Deel	P 480	Groep	37
Betreft	hoge lekstroom 480 met doorver- binding in transportpositie	NO.	NL436
		Datum	920929

Service Bulletin

Zekeringkast 480 MY'93

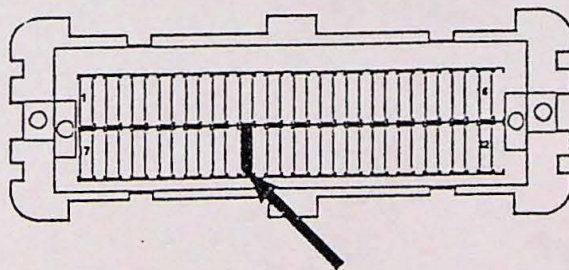
Ongelukkigerwijs is de stroom afname met de doorverbinding in de transportpositie (20) hoger dan wanneer de doorverbinding in de normale positie (23) gemonteerd is.

Wanneer de doorverbinding in de transportpositie aangebracht is, krijgt de Cem niet alle benodigde signalen om in een zgn. "ruststand" te schakelen welke de stroomafname verminderd. Het gevolg is dat de stroomafname kan oplopen tot 70 Ma, terwijl voor de introductie van de doorverbinding de stroomafname max. 15 Ma was.

Vanaf chassisnummer 581745 worden alle 480's geleverd met de doorverbinding in positie 23. Positie 20 wordt niet gebruikt.

Plaats altijd doorver-
binding in pos. 23

Let op: Bij alle 480's MY'93 moet de doorverbinding in pos. 23 aangebracht zijn.
